Dato: 08.01.2025
Vår referanse: 2024/2187-8
Sakshandsamar: Anne-Sofie Bergene Strømme

# Varsel om mindre endring av reguleringsplan for Tyrvelid 99/6, planID 20190002 i Vågslid - Endring av plankart og føresegner knytt til utnytting og teig BKF2 - Høyring

*Figur 1. Endringane det søkast om knytt til utnytting er markert med blått omriss. Raud stjerne syner kva tomter som har krav til å løyse parkeringsplass i bygning. Ei stjerne syner ein parkeringsplass i bygning og to stjerner syner to parkeringsplassar i bygning.*

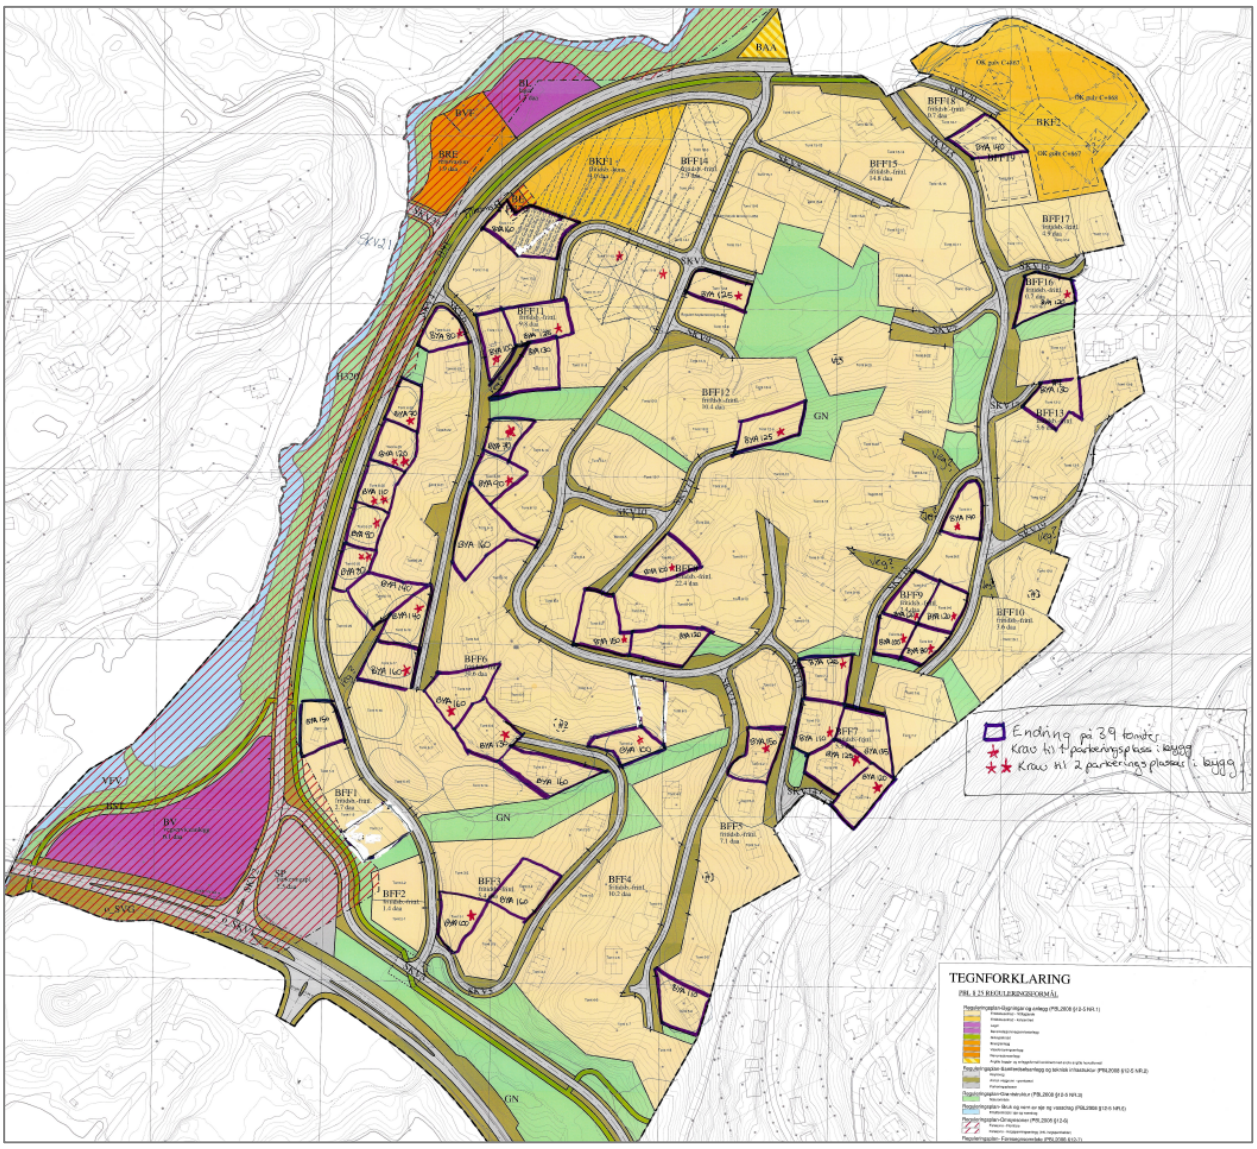
Tyrvelid AS søkjer om å endre gjeldande føresegner og plankart for reguleringsplan for Tyrvelid 99/6. Når gjeldande føresegner blei utarbeidd var det med oppfatning av at grad av utnytting ikkje var medrekna parkering ved oppføring i %-BYA, jf. kommunedelplanen. I følgjande forslag til planendring er alle tomter med BYA = 20% gjennomgått og oppført med m2-BYA i staden for %BYA, det same gjeld enkelte tomter med BYA = 25% og BYA = 30%.

Endringane er skildra og grunngjeve i søknad datert 26.09.24, seist revidert 16.12.24 (vedlegg 1). Endringane i føresegner er markert med raud tekst og utstreking i vedlegg 4, samt markert i figur 1.

- Endre frå BYA 150 m2 til BYA 140 m2 på tomt 1-4 endre for å ikkje overskride 30 % utnytting.
- Endre frå BYA 130 til BYA 120 på tomt 13-2, og sette krav til å løyse ein parkeringsplass i bygning. Denne har uansett krav til sokkel, så det er føremålstenleg å sete krav til ein parkeringsplass i bygning.

- Ta ut krav til å løyse parkeringsplass i bygning på bygde tomter. Dette gjeld tomt nr. 7-1, 7-2, 7-3 og 7-4.
- Fjerne kravet til  parkeringsplass i bygning på tomt nr. 11-9 og 11-10.
- Leggje til 1 parkeringsplass i bygning på tomt 13-2 ref. tidlegare pkt.

*Figur 2. Før endring av plankart.*

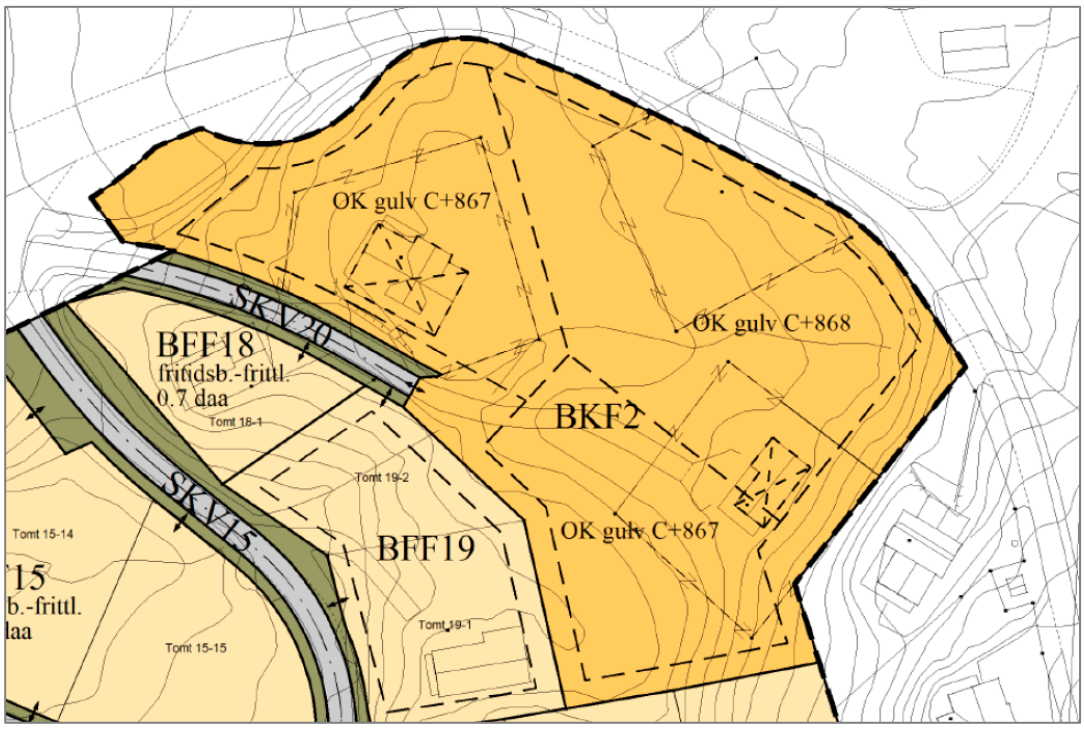
Det er også søkt om planendring i teigen BKF2 på grunn av ei omstrukturering med tomteinndeling som har medført behov for å justere og endre arealføremålet til BFF – fritidsbustad frittliggjande.

Når teig BKF2 endrast til BFF20 er det lagt til nye føresegner for teigen. Verknaden av denne endringa vurderast som positive for nærliggande eigedommar. Det blir ei mindre utbygging (langt mindre bygningsvolum) enn det BKF2 opna opphavleg opp for, ein har i tillegg halde seg innanfor maksimal mønehøgd frå gjeldande plan med 877 moh. I forslag til mindre endring har ein òg inkludert eksisterande bygningsmasse, noko som seg stiller seg godt i høve til miljø. Med tomteinndeling vert det meir føreseieleg for naboar. Det er også meir salbart for forslagsstillar, og lettare å tilpasse seg etterspurnaden.

For å sikre moglegheit til passasje mellom veg SKV22 og SKV20 er det regulert inn korridor med grønstruktur. Denne har naturleg samanheng til regulert trasé for skiløype.

- Regulere inn vegtilkomst der vegane er bygd. I dag ligg mange av tilkomstvegane som arealføremål - *anna veggrunn-grønt areal*. Dette gjeld tilkomst til tomt nr. 5-5, 5-6, 6-19, 8-18, 8-20 og 8-21.
- Leggje på tilkomstpil på tomt nr. 6-4, 6-23, 7-7, 8-6, 8-7, 13-2 og 17-1.

- Flytte tilkomstpil på tomt nr 11-7 slik at det ikkje kjem i konflikt med BE – energianlegg.
- Flytte tilkomstpil på tomt nr. 6-17 og 6-18 slik at dei to tomtene frå tilkomst frå vest.
- Justere tomtegrense på tomt 6-32 etter eigedomsgrense.
